SEVEROSLOVENSKÉ VODÁRNE A KANALIZÁCIE, a. s.
Bôrnická cesta 1960, 010 57 Žilina

Vec: **I/64 Porúbka – most 107 – rekonštrukcia**
 k. ú. Porúbka, p. č. 2302/1, 2303/1, 2349/1, 1318/2, 139/1
 k. ú. Lietavská Lúčka, p.č. 1270, 1264
 Investor – Slovenská správa ciest
 - vyjadrenie k existencii inžinierskych sietí

Príloha: 1x Situácia

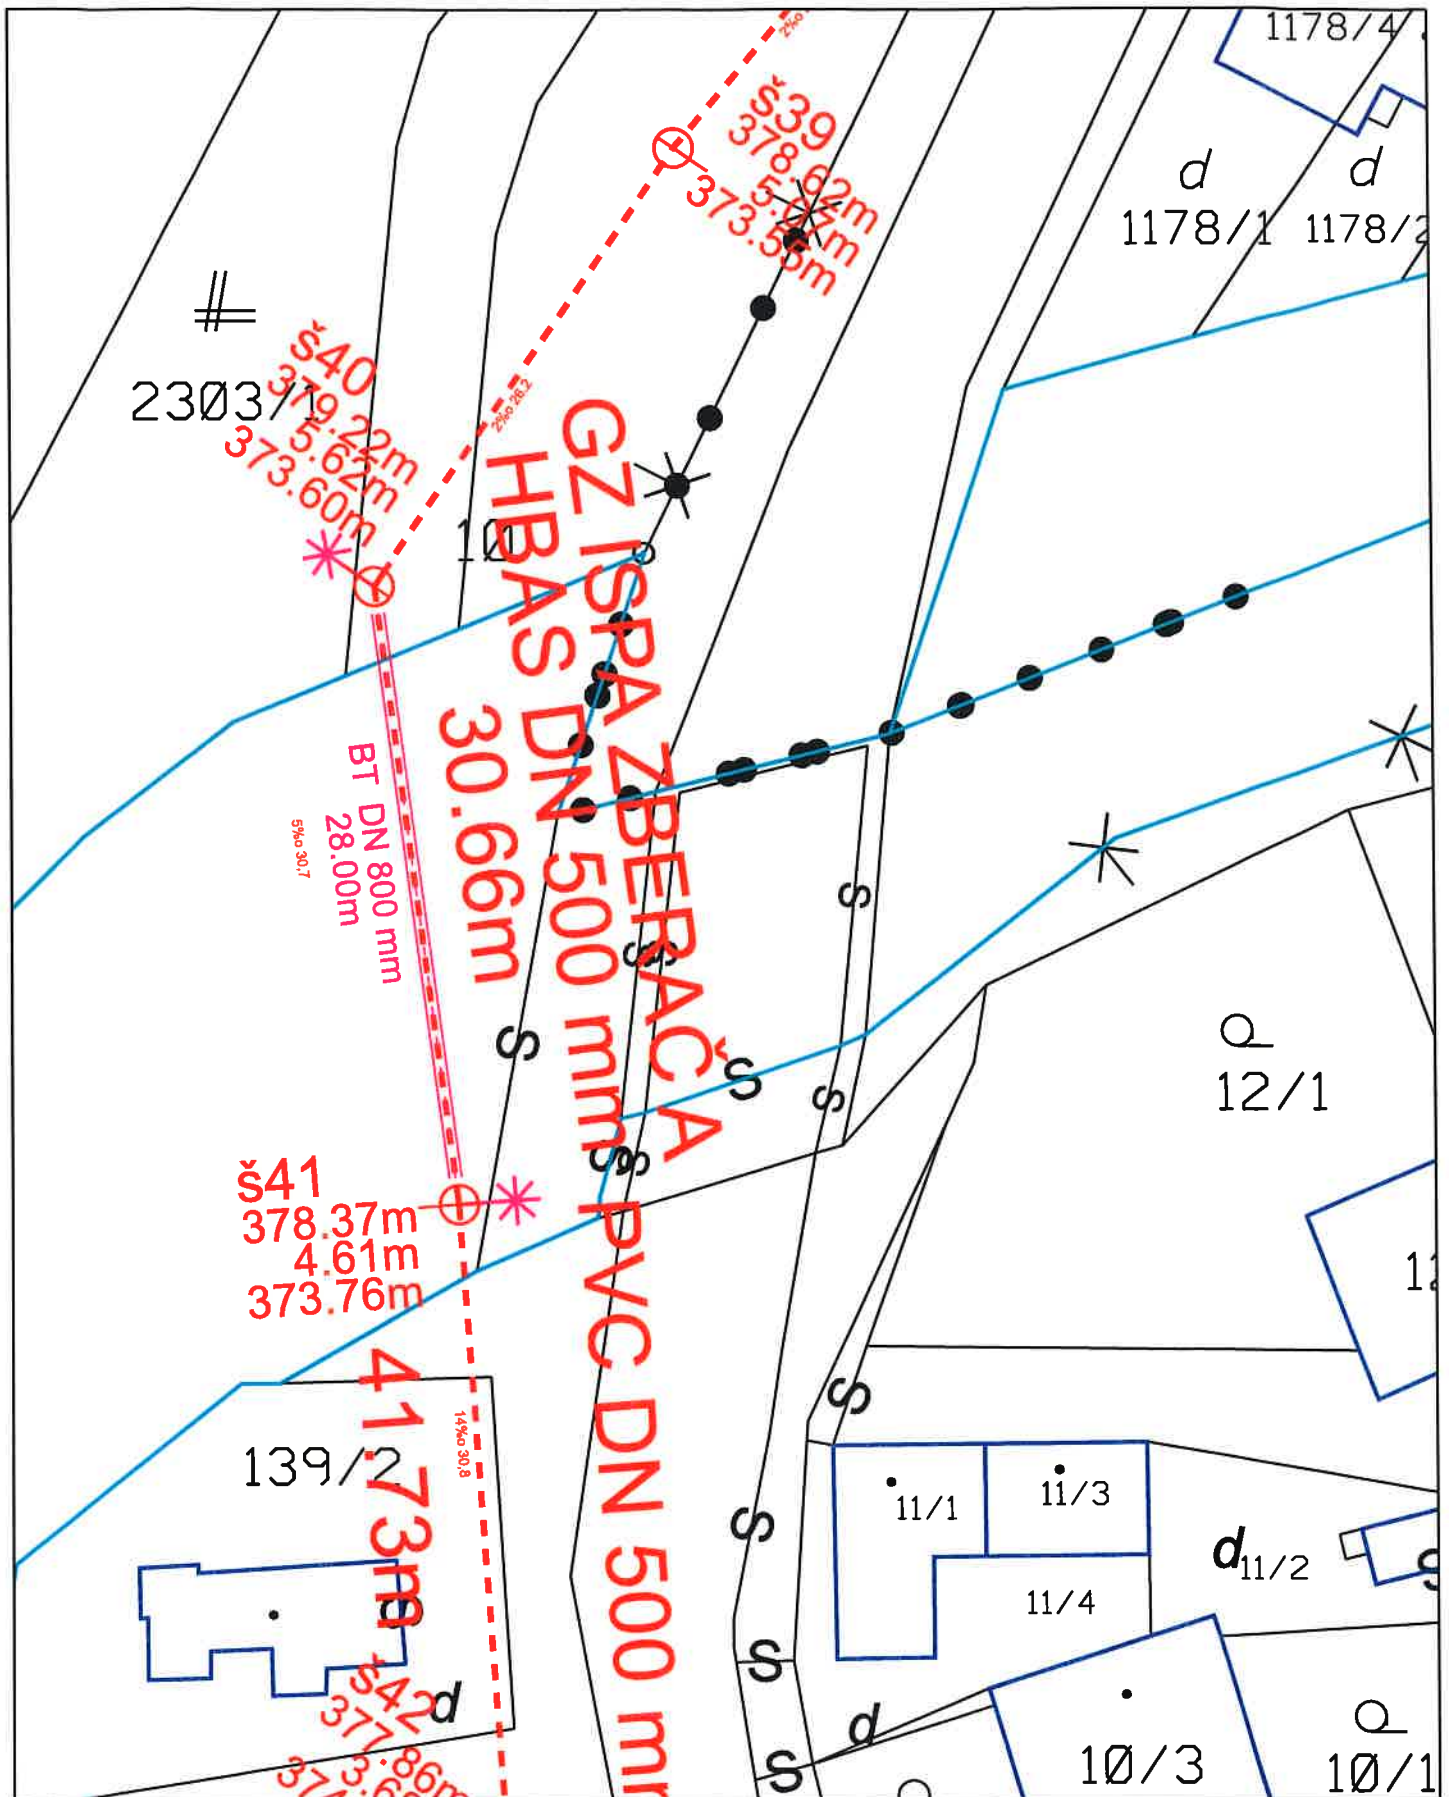
1. Záujmovým územím toho času neprechádzajú inžinierske siete v správe našej spoločnosti.
2. V blízkosti navrhovanej rekonštrukcie mostného objektu sa toho času nachádza potrubie verejnej splaškovej kanalizácie. Situáciu s orientačným zákresom inžinierskych sietí Vám zasielame v prílohe (VV-zelená, VK-červená). Naše inžinierske siete požadujeme plne rešpektovať a zachovať.

4. V zmysle Zákona č. 442/2002 Z.z. O verejných vodovodoch a verejných kanalizáciách § 19 odsek 2 je vymedzené pásmo ochrany VK v šírke min 1,5 m (do DN 500mm vrátane) od pôdorysného bočného okraja potrubia na obidve strany. Všetky navrhované objekty požadujeme umiestniť mimo ochranné pásmo existujúcich inžinierskych sietí. V ochrannom pásme VK musia byť výkopy vykonávané ručne.
